LAUDO / CHECK LIST DE ACESSIBILIDADE PARA AVALIAÇÃO DE CONFORMIDADE ÀS NORMAS DE ACESSIBILIDADE (CONFORME NBR 9050:2020)

UNIDADE / ÓRGÃO	SAD4R - Prédio Sede PR		TOTAL DE PAVTOS	2
CIDADE	Porto Alegre	ESTADO	PR	
RUA / AV	Av. Munhoz da Rocha	Nº	1247	ÁREA TOTAL 2216,8 m²
BAIRRO	Independência	ANO DE CONSTRUÇÃO	-	
ATENDE PÚBLICO	SIM		DATA HABITE-SE	-
	NÃO	X	DATA DO LAUDO	fevereiro de 2026
SITUAÇÃO DO IMÓVEL	PRÓPRIO	X	PRÉDIO TOMBADO OU HISTÓRICO	SIM
	LOCADO			NÃO X
	CEDIDO			
RESPONSÁVEL PELA ELABORAÇÃO DO LAUDO (NOME, FORMAÇÃO (Arq. ou Eng.), CREA / CAU	Arq. Bianca Peliclioli Riboldi – CAU A36448-7		Nº DA ART OU RRT / DATA DE EMISSÃO	RRT 16129735 Data: 01/12/2025

Figura 2- Vista do acesso à edificação, a partir da Av. Munhoz da Rocha.

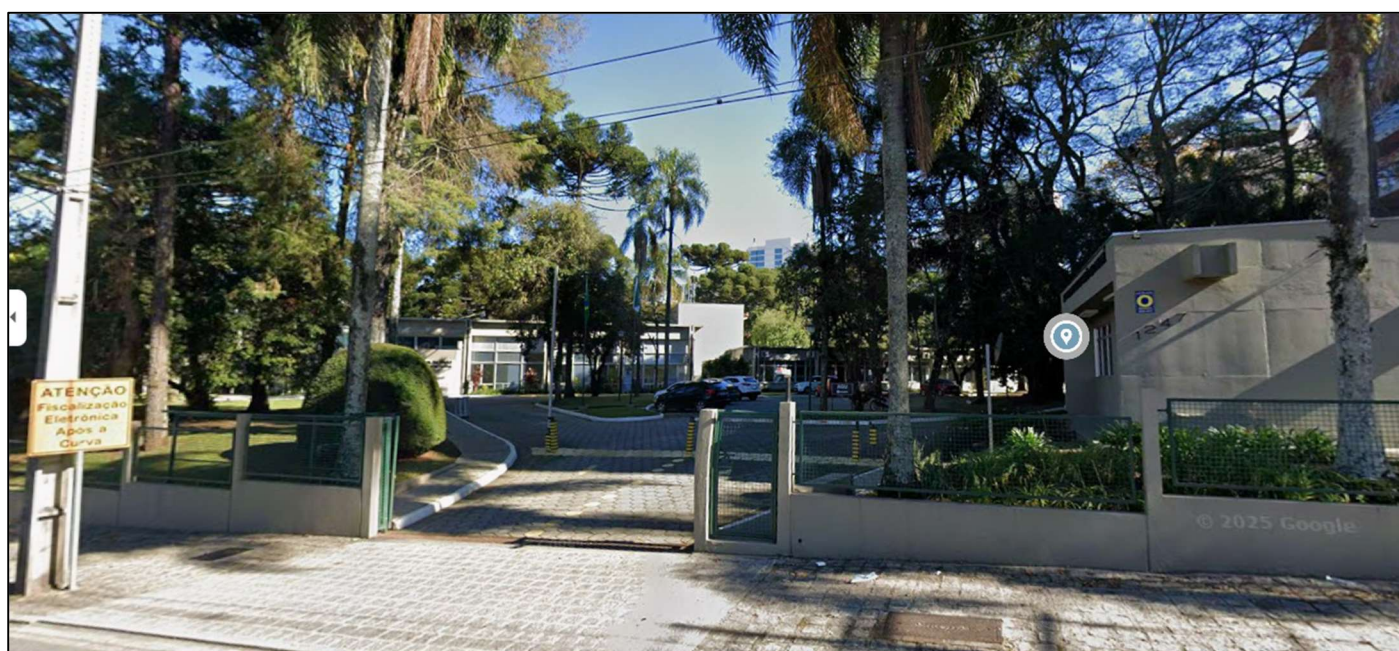
6.12.2	b)	A inclinação longitudinal acompanha a inclinação das vias lindeiras?	X		
6.12.1	c)	Os desníveis entre o lote e o nível da calçada são vencidos sempre no interior do lote ou na faixa de acesso quando existente?		X	Portão de pedestre na entrada principal

6.12.1	f)	A inclinação transversal da faixa livre (passeio) é de no máximo 3%?		X	Em alguns trechos da calçada frontal externa é superior aos 3%

NECESSITA PROJETO ?	SIM	NÃO	JUSTIFICATIVA
			X		Reforma de toda a calçada

Figura 4 - Piso da calçada externa.

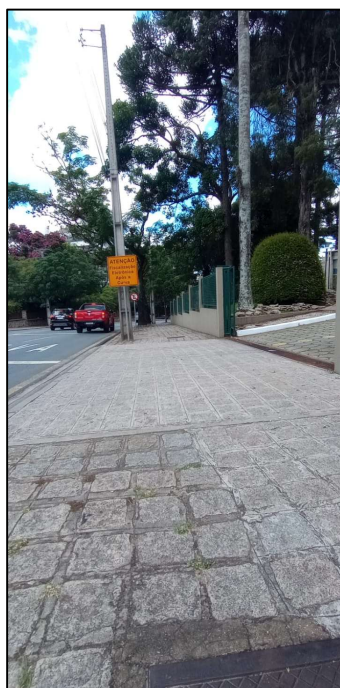
5.4.6 e NBR 16537 (Seção 7)	d)	Possui piso tátil direcional onde necessário (locais amplos e sem referência/balizamento), configurando uma rota acessível e conduzindo à entrada do edifício?		X		
			SIM	NÃO	JUSTIFICATIVA	
NECESSITA PROJETO ?			X		Reforma de toda a calçada

Figura 12 - Foto da vaga reservada para PCD.

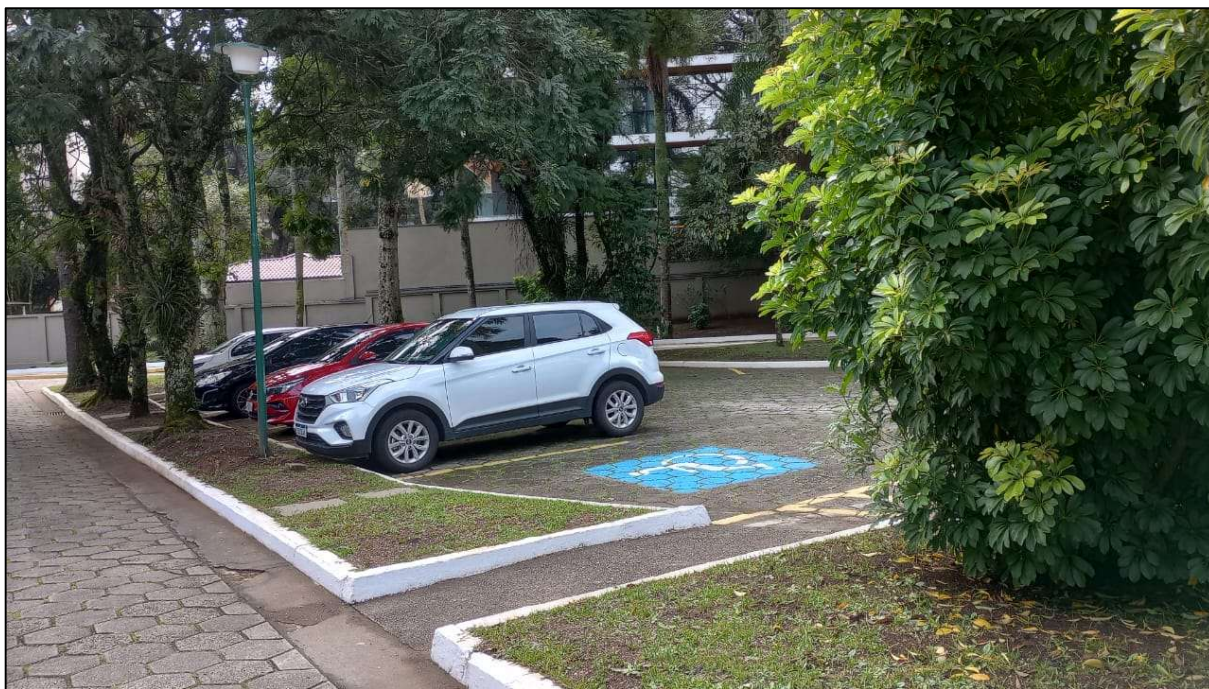
5.5.2.3, 6.14.1.2 e Resolução nº 236/07 do Contran	g)	As vagas reservadas possuem sinalização horizontal (no piso) com o Símbolo Internacional do Acesso?		X

6.14.1.2	h)	O percurso entre a vaga e o acesso à edificação ou elevadores é de no máximo 50 m?		X	
6.14.3, Lei nº 10.741/03 e Resolução nº 303/08 do Contran	i)	Possui 5% das vagas destinadas a pessoas idosas, com no mínimo uma vaga?

Figura 21 - escada interna.

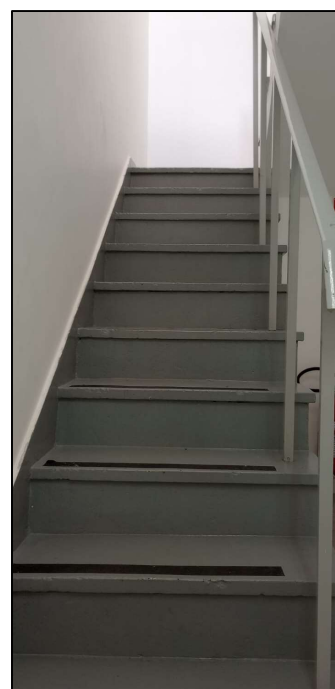
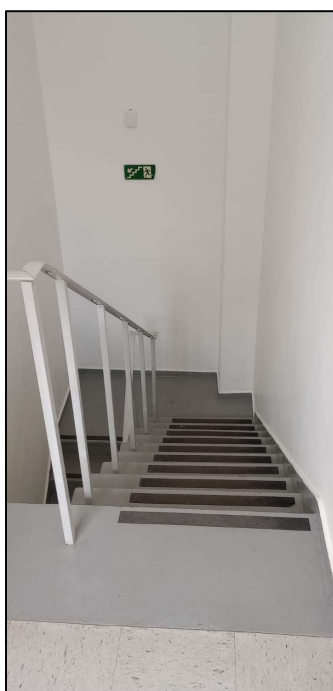
6.8.8	f) Entre os lances existem patamares com dimensão longitudinal mínima de 1,20 m?		X		Largura entre 0,70 e 0,84m, escada de acesso ao pavimento superior UEA		X		Largura entre 0,70 e 0,84m, escada de acesso ao pavimento superior UEA

Figura 24 - Portas com maçaneta em desconformidade.

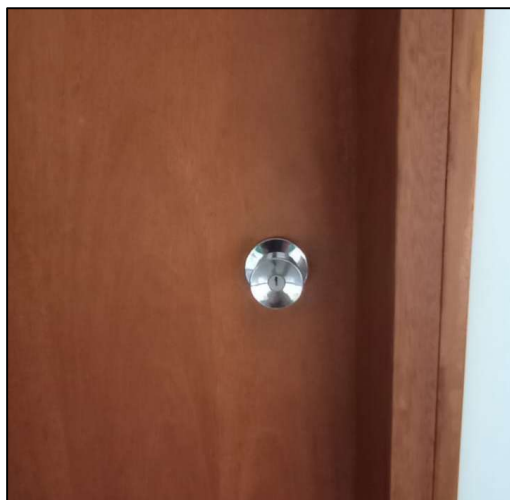
6.11.2.6	d) Possui maçaneta tipo alavanca e com altura entre 0,80 m e 1,10 m?		X		Portas com puxador redondo em vários ambientes		X		Portas com puxador redondo em vários ambientes

4.6.6.1	e) A maçaneta possui acabamento sem arestas e recurvado na extremidade?		X		Portas com puxador redondo em vários ambientes		X		Portas com puxador redondo em vários ambientes
